*Pollution du site industriel THEMEROIL  
à Varennes-le-Grand (71)  
Expertise géologique et hydrogéologique  
du dossier*

octobre 1998  
R 40121

La DRIRE de Bourgogne demande alors au BRGM un examen critique, sur dossier, des actions et investigations menées jusqu'ici, une estimation du risque de pollution des eaux souterraines et des propositions pour orienter la gestion du site. Tel est l'objet de ce rapport d'expertise qui :

Fig. 2 - Plan schématique d'implantation des piézomètres et des puits contrôlés dans le cadre de l'étude.

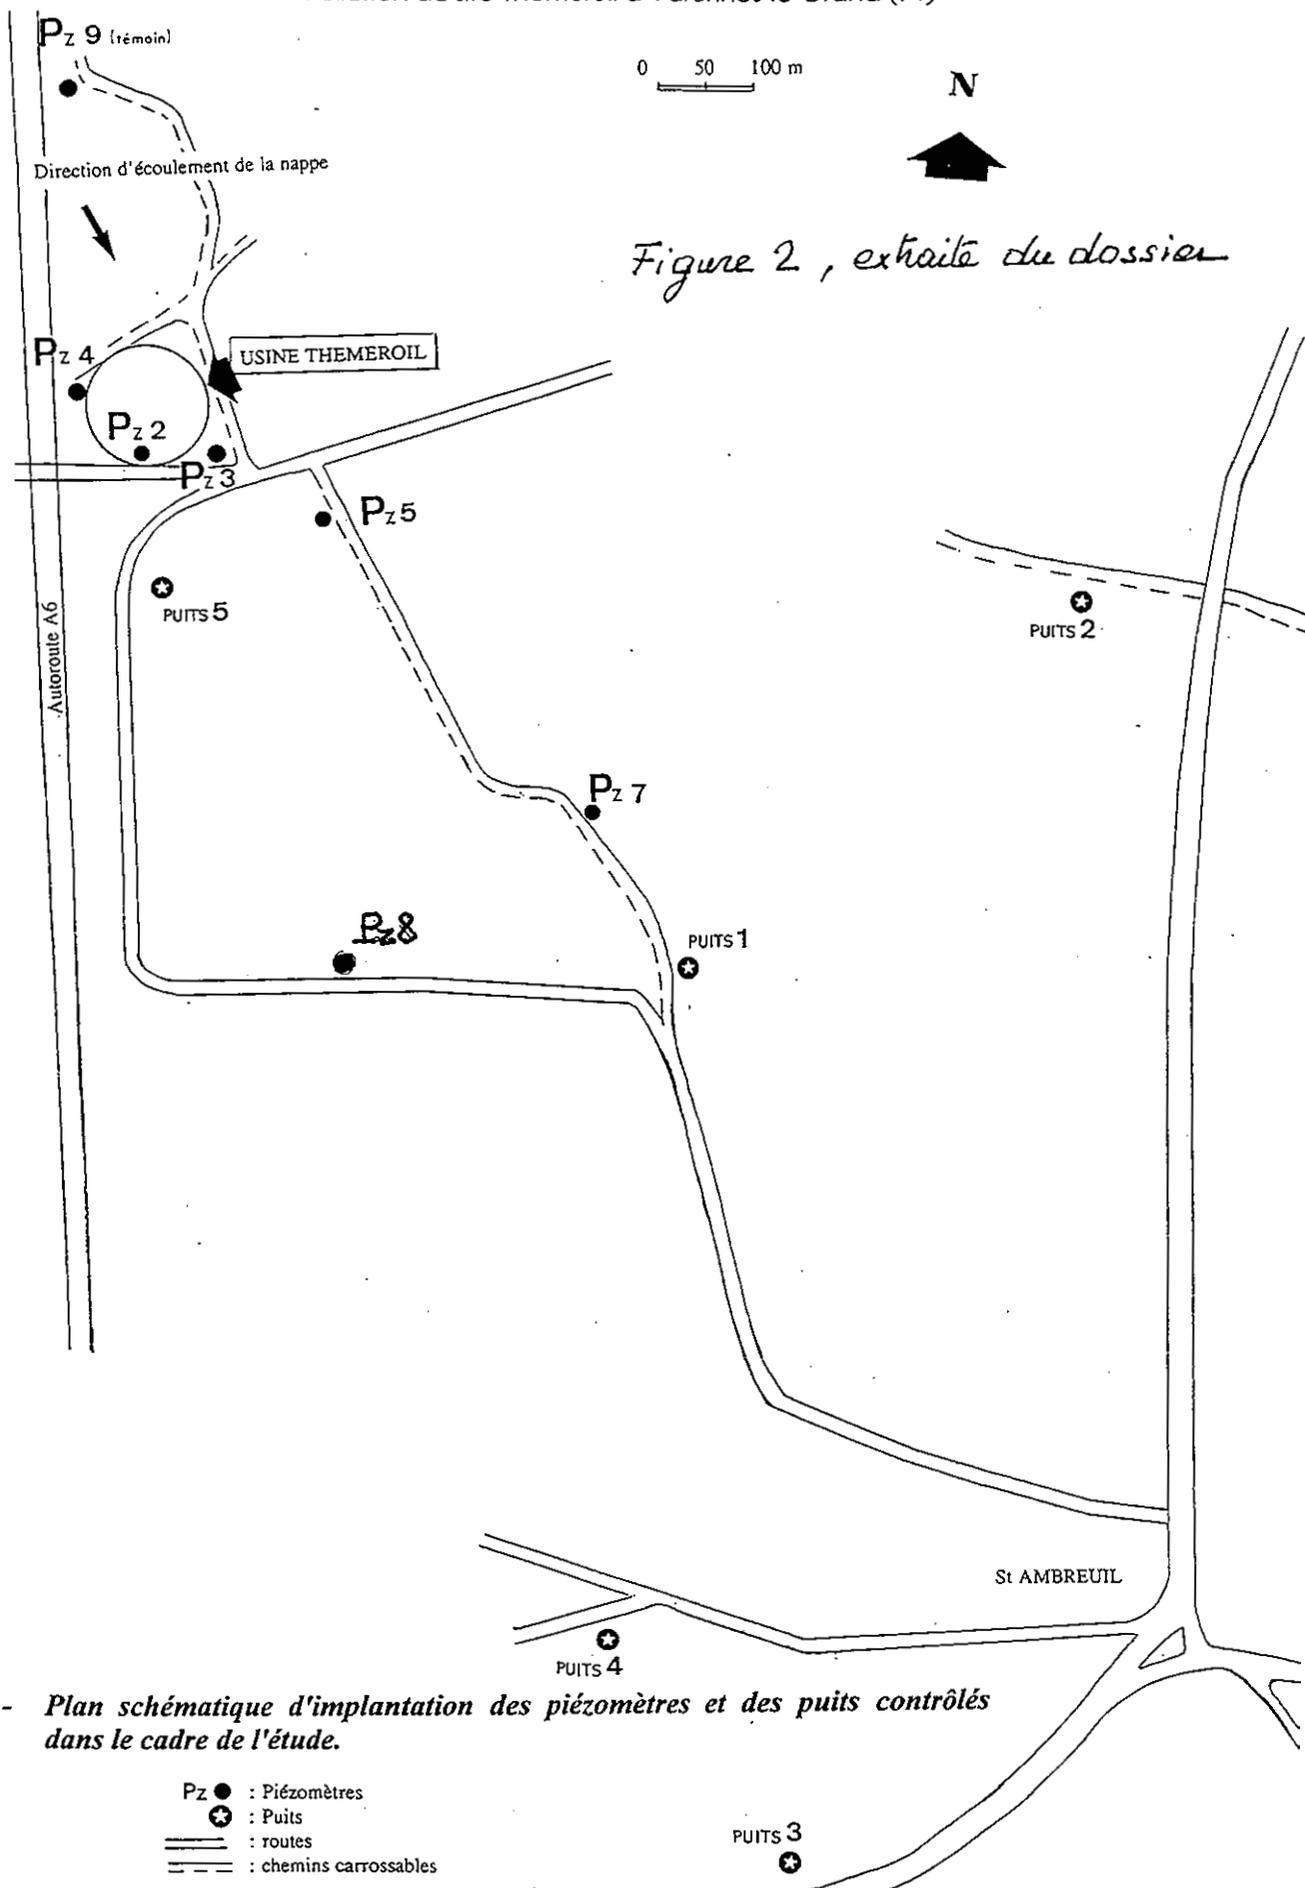
en les drainant, ou au contraire, en les alimentant (effet de barrière hydraulique). *Le dossier, qui n'apporte pas d'informations sur la profondeur et la perméabilité de ces fondations, ni sur la piézométrie induite, ne permet donc pas d'écarter l'hypothèse d'un drainage des eaux souterraines polluées.* A l'échelle de l'implantation des piézomètres de contrôle, comment savoir très précisément, dans ces conditions, où est l'aval hydrogéologique et si, par exemple, le seul piézomètre du site actuellement suivi (Pz3, au sud-est ; cf. fig. 2) n'est pas trop excentré ?

En outre, *l'efficacité du système de bassins aval qui a commencé à être mis en place dès la fin des années 1980 aux fins d'épuration naturelle de la nappe n'a toujours pas été évaluée*. Pourtant, en 1994, les bureaux d'études insistent sur le besoin de validation de cette mesure de protection (ann. 7.1. et 8). Ce contrôle pourrait être assuré en partie par un suivi hydrochimique sur des piézomètres judicieusement implantés, ce qui conduit à souligner une fois de plus l'intérêt de disposer d'une carte de la pollution et de données hydrodynamiques précises. En fait, sans même considérer ce projet de validation, on constate que le système de surveillance actuelle est relativement réduit puisqu'il ne comporte aucun piézomètre dans la zone d'activité et que le seul piézomètre suivi dans la zone industrielle (Pz3) est sur sa limite, séparé de la zone d'activité par l'un des bassins.

*Deux piézomètres seraient implantés à proximité aval du périmètre des zones polluées à partir de cette carte*, laquelle confirmerait si Pz5 est bien placé pour être l'un d'eux et si Pz7 et Pz9 sont également à conserver.

Fig. 3 - Coupe géologique du sondage LRPC n° 10.

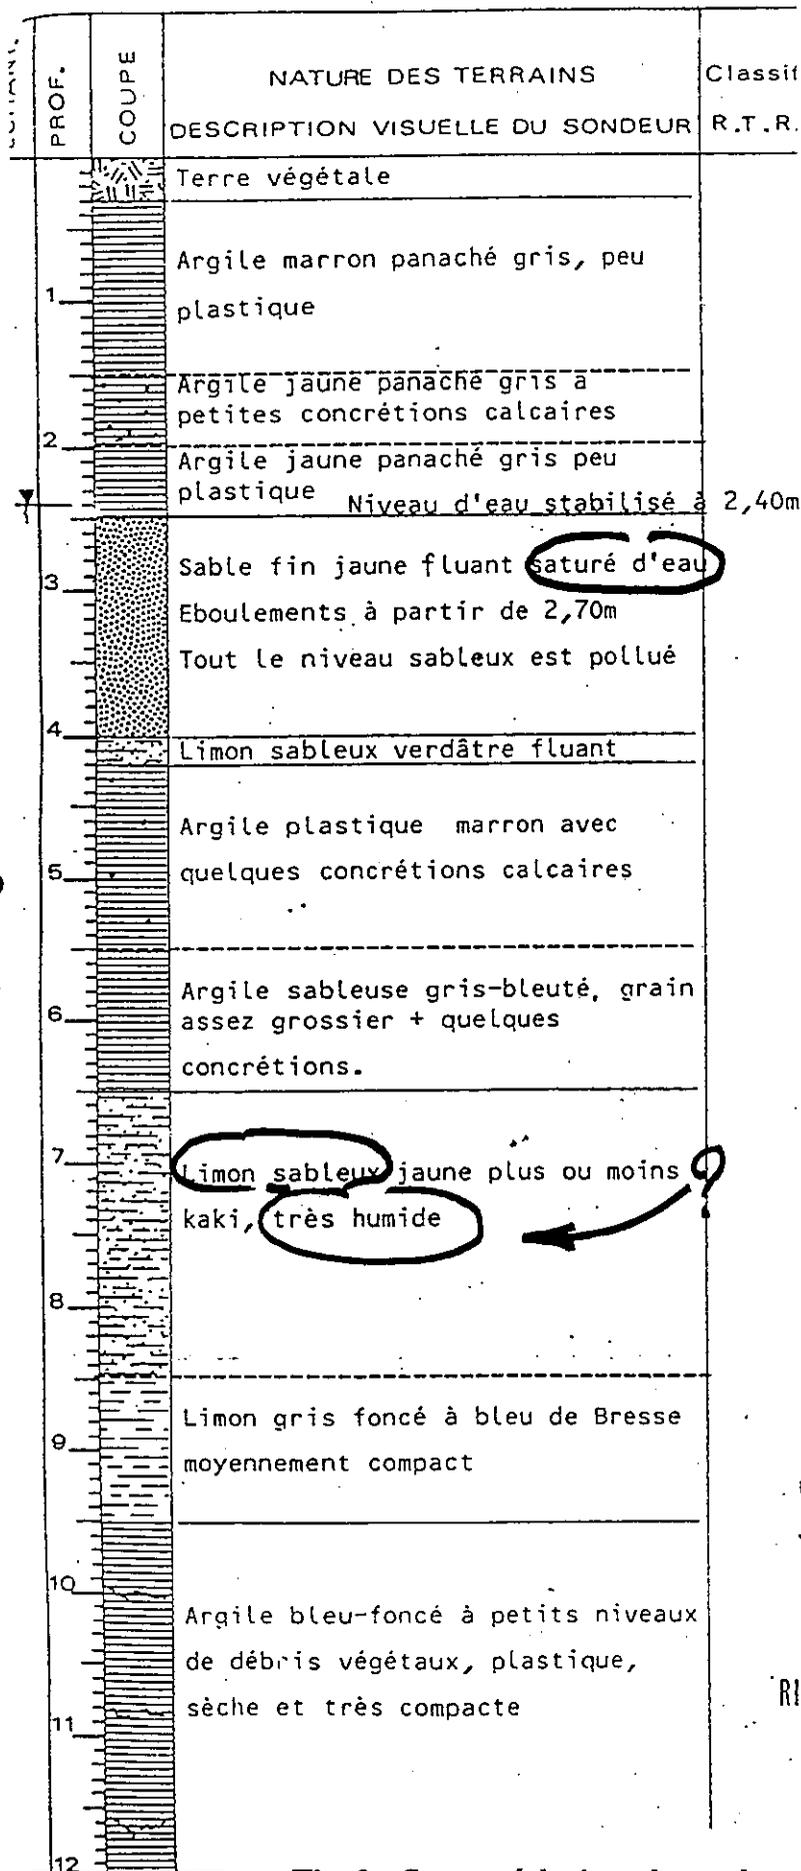
Appelons "sol" ou "terres", la couche argileuse affleurante, de 1,5 à 3 m d'épaisseur, qui supporte les bâtiments et les plates-formes bétonnées et qui recouvre l'aquifère (fig. 3 et argumentaire § 1.1.).
